# SERVICE BULLETIN

## AUSTAUSCH DER KRAFTSTOFFPUMPE FÜR ROTAX<sup>®</sup> MOTOR TYPE 912 (SERIE) SB-912-053

### VORGESCHRIEBEN

(siehe dazu Bild 1)

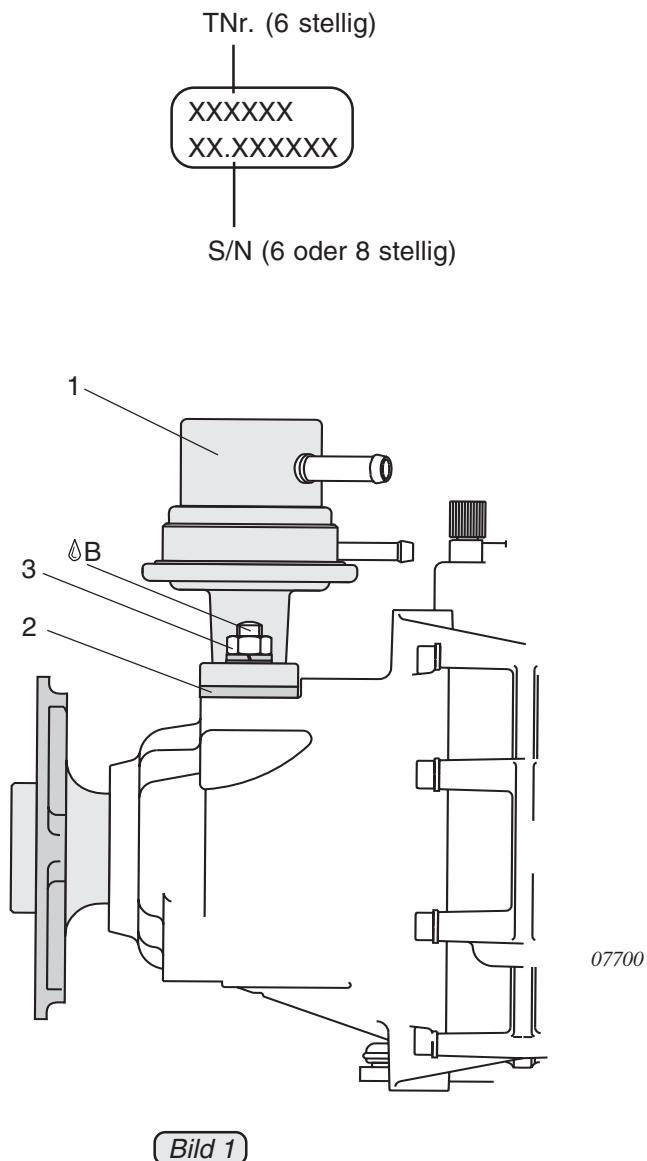
Durch zu hohen Kraftstoffdruck, hervorgerufen durch überhöhten Druck vor der mechanischen Kraftstoffpumpe (z.B. durch die elektrische Vorförderpumpe), kann es in vereinzelt Fällen zu Unregelmäßigkeit der Kraftstoffversorgung kommen. Der daraus resultierende zu hohe Kraftstoffdruck im System kann zu Motorstörungen und/oder massiven Undichtheiten an der Kraftstoffpumpe führen.

Austausch der Kraftstoffpumpen mit TNr. 892230, 892232, 892540 durch TNr. 892542 und Austausch der Kraftstoffpumpen mit TNr. 892235, 892236, 892545 durch TNr. 892546 bei ROTAX<sup>®</sup> Motor Type 912 (Serie)

1. Kraftstoffpumpe (1) ausbauen.
2. Isolierflansch (2) erneuern.

■ **ACHTUNG:** Unbedingt mitgelieferten Isolierflansch verwenden. Den alten Isolierflansch nicht wiederverwenden.

◆ **HINWEIS:** Bei den Dichtflächen des Getriebegehäuses und des Kraftstoffpumpenflansches ist kein Dichtmittel zu verwenden.

3. Kraftstoffpumpe einbauen.
4. SK-Muttern (3) mit LOCTITE 243 sichern und gleichmäßig festziehen. Anzugsdrehmoment 15 Nm.

◆ **HINWEIS:** Die zusätzliche Sicherung mit LOCTITE 243 sollte bei jeder Wieder- oder Neumontage der Kraftstoffpumpe und/oder Isolierflansch angewandt werden. Eine Nacharbeit von bereits eingebauten Kraftstoffpumpen TNr. 892542 bzw. 892546 ist nicht mehr erforderlich.

5. Kraftstoffleitungen wieder anschließen.
